Mission régionale d'autorité environnementale
Grand Est

**Avis sur le projet d'installation
d'une centrale photovoltaïque au sol
à Beauchemin (52)
porté par la société SUN'R POWER**

n° réception portail : 001594/A P
n°MRAe 2025APGE32

Nom du pétitionnaire	SUN'R POWER, filiale du groupe Eiffage
Commune	Beauchemin
Département	Haute-Marne (52)
Objet de la demande	Demande de permis de construire d'une centrale photovoltaïque au sol
Date de saisine de l'Autorité environnementale	21/02/2025

Figure 2: Plan de masse du projet

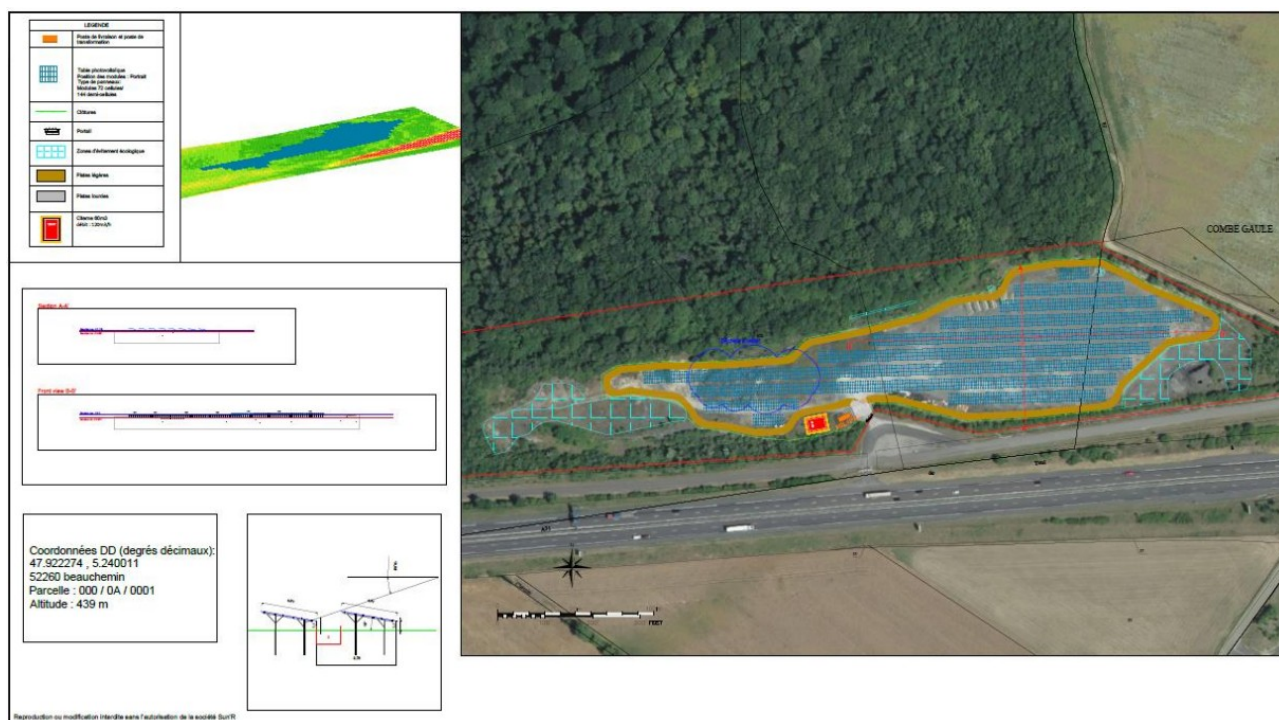
L'Ae relève également que les premières tables solaires seront implantées à environ 20 à 55 mètres des lisières boisées ou haies périphériques, selon les points du site et l'existence d'une piste interne de 4 mètres.

Figure 3: Synthèse des enjeux écologiques

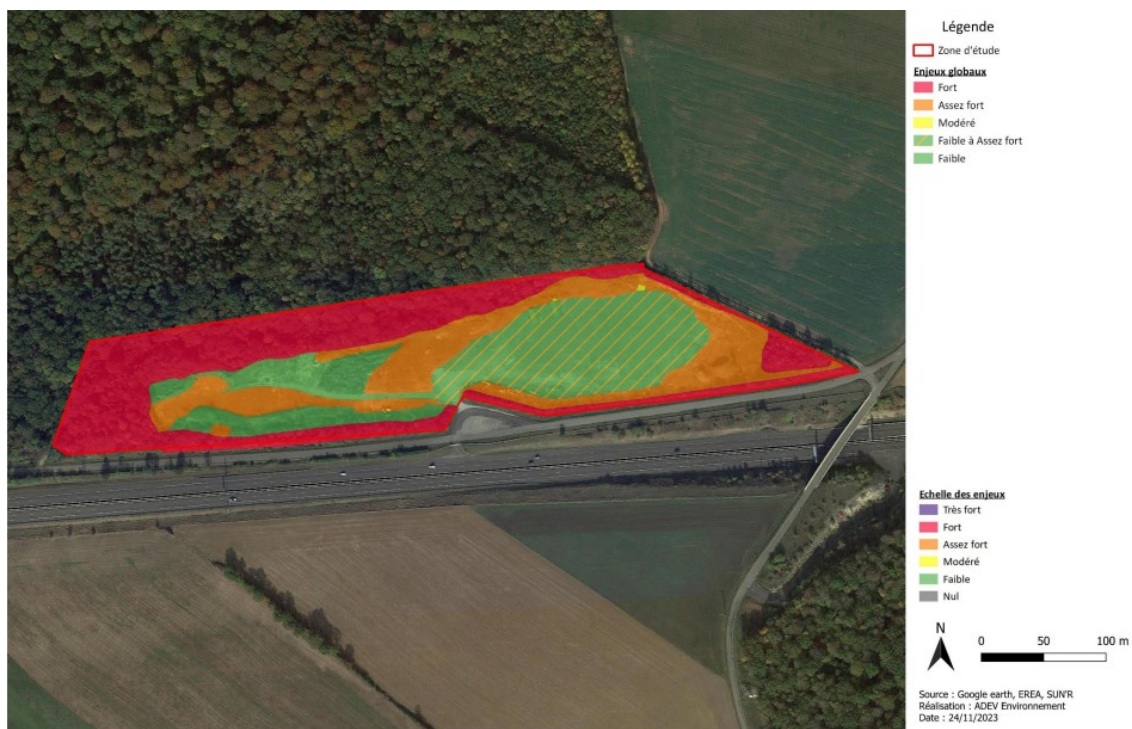
L'Ae prend acte des mesures pour l'essentiel de réduction mises en place par le pétitionnaire, et partage la conclusion de l'étude, à savoir la non-nécessité de demander une dérogation espèces protégées, sous réserve que l'ensemble des mesures de réduction et d'accompagnement et de suivi soient effectivement mises en œuvre par le pétitionnaire.
